改善箇所説明図

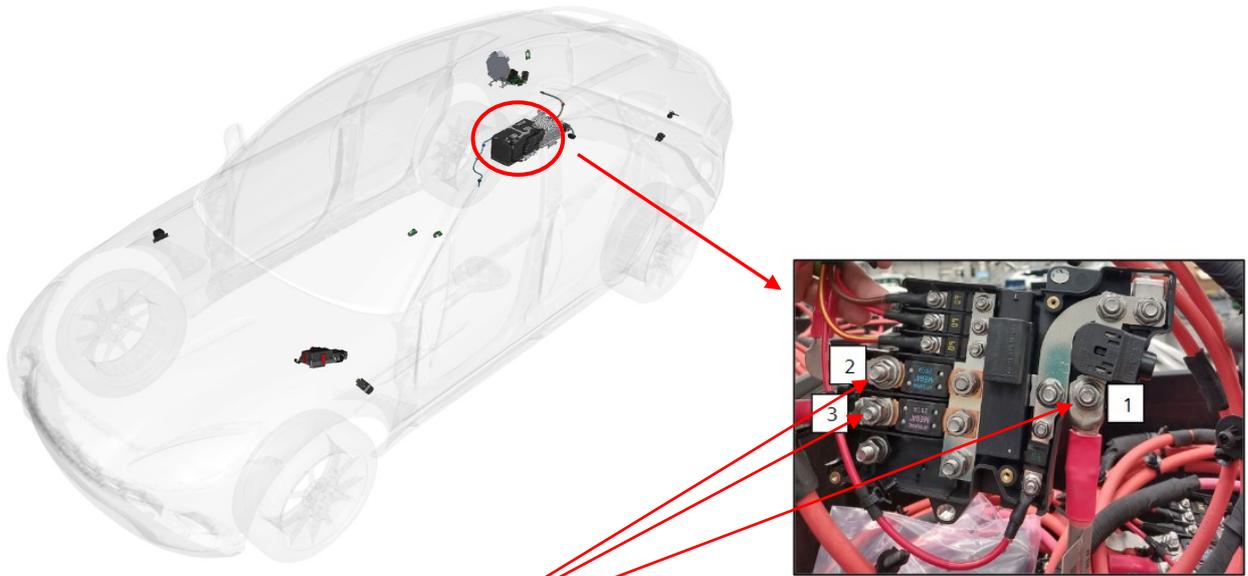
電源線固定用フランジナット

- (1) スターター、オルタネーター、
フロント ジャンプ スタート ポイント出力用
- (2) 後部キャビン・ヒューズボックス出力用
- (3) エンジン・ヒューズボックス出力用

基準不適合発生箇所

12V バッテリーヒューズボックスの電源線を固定している3か所のナットにおいて、製造工程での締付トルクが不足しているため、使用過程で緩むことがある。そのため、車両の供給電力が損なわれ、最悪の場合、走行中にエンジンが停止し、再始動できないおそれがある。

改善の内容

対象全車両、当該箇所の固定用六角鋸歯状フランジナットを、対策品の平ナット、平ワッシャー、スプリングワッシャーへ交換し、12Nmで締め付ける。

発熱によりヒューズボックスが損傷している場合、交換をする。

は、交換部品を示す。

識別：車台番号打刻の3桁目上部に白色のペイントを塗布する。
